# NOTA TÉCNICA

ATENDIMENTO A INFORMAÇÃO  
TÉCNICA Nº 219/2022 -  
IBRAM/PRESI/SULAM/DILAM-VI

Em atendimento as pendências, comentários e complementações constantes na Informação Técnica no. 219/2022 - IBRAM/PRESI/SULAM/DILAM-VI, referente ao requerimento de Licença Prévia (LP) do Parcelamento de Solo Urbano Setor Habitacional Jóquei Clube (Processo nº 00391-00012569/2017-81), estamos apresentando o presente documento em atendimentos aos apontamentos presentes na supracitada Informação Técnica.

Figura 5.2: Localização do empreendimento e das APPs existente nas proximidades.

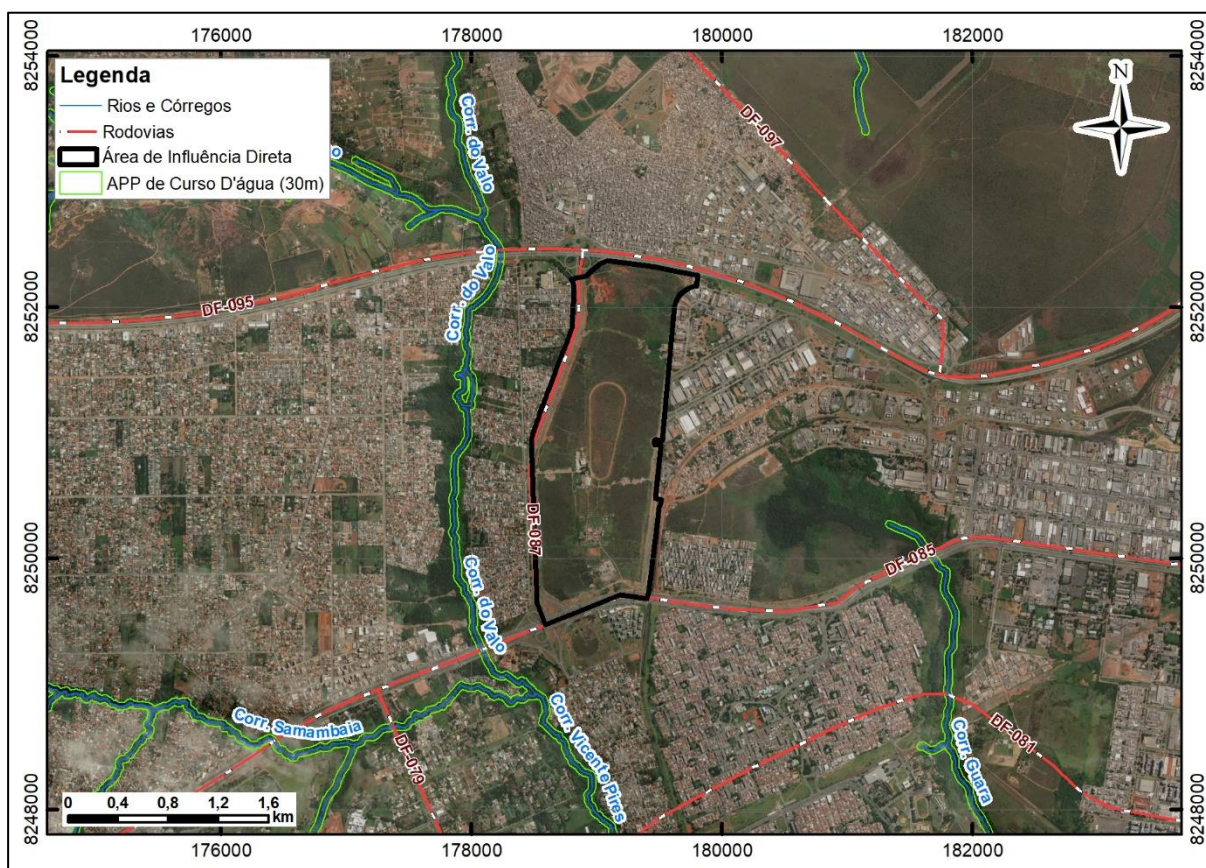
47	Indicar as Áreas de Preservação Permanente nas AID e AII, e a quantidade a sofrer intervenção. Quantidade de vegetação nativa a ser suprimida para implantação total do parcelamento;	<b>Pendente.</b> Não foram informadas as APPs na AII que sofrerão intervenção para implantação do empreendimento. Existem dúvidas sobre a delimitação da AID apresentadas, pois o Estudo considerou que o empreendimento não influencia diretamente o que ocorre no “outro lado da rua”, nos arredores da área do parcelamento.
----	---	---

Com relação ao quantitativo de vegetação e área suprimida para a instalação do empreendimento, foi realizada uma revisão no Capítulo 03 (Diagnóstico do Meio Biótico – Flora) do EIA, onde foram incluídas as considerações sobre quantitativo de supressão. As complementações podem ser verificadas no Capítulo 03 – Diagnóstico do Meio Biótico – Flora – Item 1.5 – página 49 a 51.

A Revisão 02 do Capítulo 03 do EIA (Diagnóstico do Meio Biótico – Flora) é apresentada no **ANEXO 3** deste documento.

Figura 22.2: Projeto de urbanismo sobre base planialtimétrica.

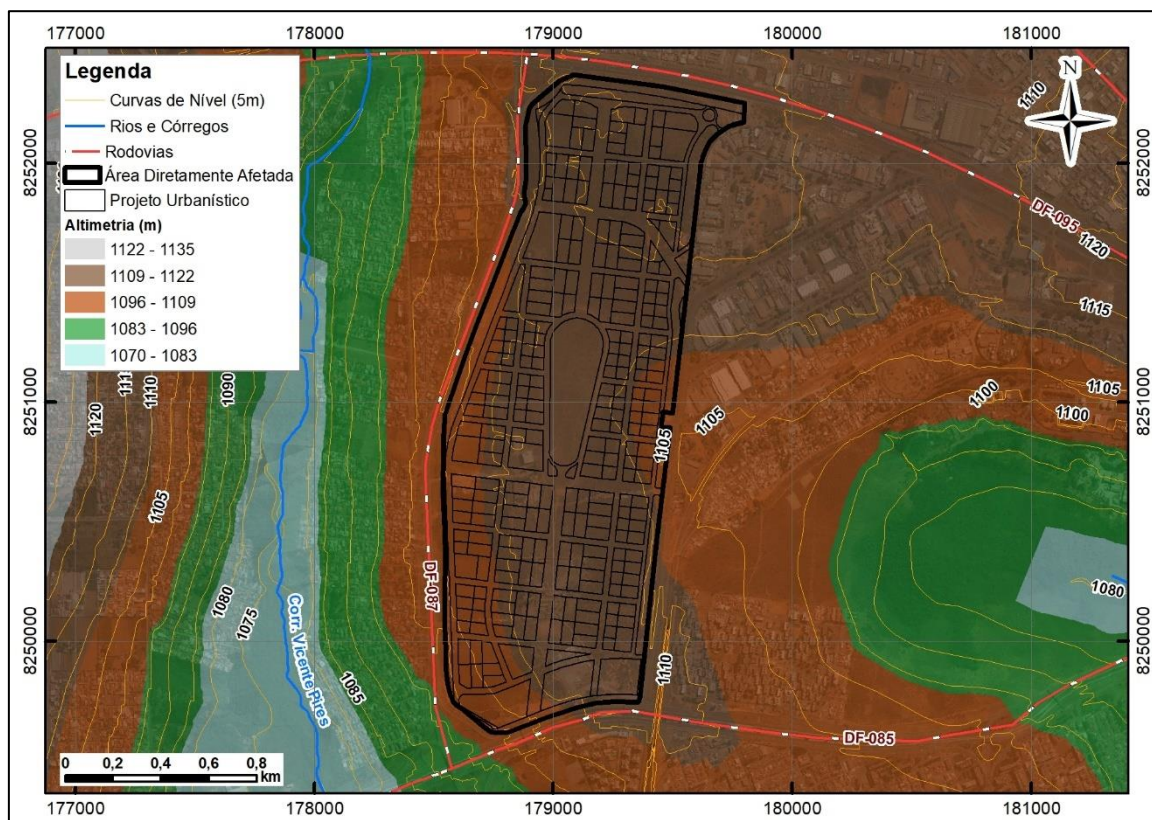
- i) **Apresentar** o Estudo urbanístico proposto para o parcelamento, sobre base planialtimétrica.

**SITUAÇÃO:** Em atendimento a este item, foi realizada revisão no Capítulo 01 do EIA, onde foi inserida o projeto de urbanismo sobre base planialtimétrica. As correções podem ser verificadas no Capítulo 01 – Apresentação e Descrição – Item 3.2 – página 19.

A Revisão 02 do Capítulo 01 do EIA (Apresentação e Descrição) é apresentada no **ANEXO 1** deste documento.

Abaixo segue o mapa planialtimétrico inserido no estudo para conhecimento.

Figura 22.4: Localização do empreendimento e das APPs existente nas proximidades.

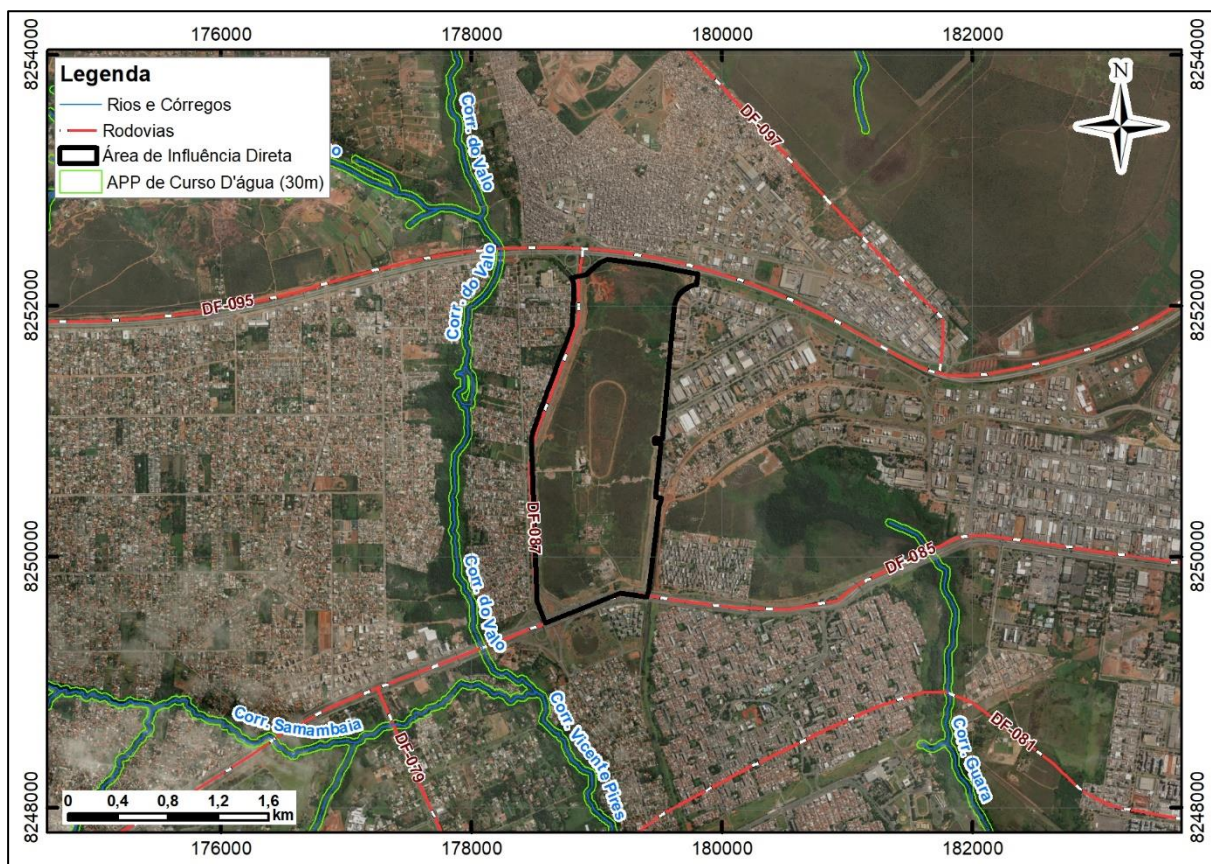
b) **Revisar o item 1.4.1 - Caracterização da vegetação**

**Motivo:** Alguns dos mapas apresentados no Diagnóstico de flora, indicaram apenas os córregos presentes na AID e AII, não sendo indicada as faixas de preservação permanente (buffer) e nem abordado se as APPs irão sofrer alguma intervenção. É necessário também informar a quantidade de vegetação nativa a ser suprimida para implantação total do parcelamento. Item 47 do Quadro 6.

Com relação ao quantitativo de vegetação e área suprimida para a instalação do empreendimento, foi realizada uma revisão no Capítulo 03 (Diagnóstico do Meio Biótico – Flora) do EIA, onde foram incluídas as considerações sobre quantitativo de supressão. As complementações podem ser verificadas no Capítulo 03 – Diagnóstico do Meio Biótico – Flora – Item 1.5 – página 49 a 51.

A Revisão do Capítulo 03 do EIA (Diagnóstico do Meio Biótico – Flora) é apresentada no **ANEXO 3** deste documento.
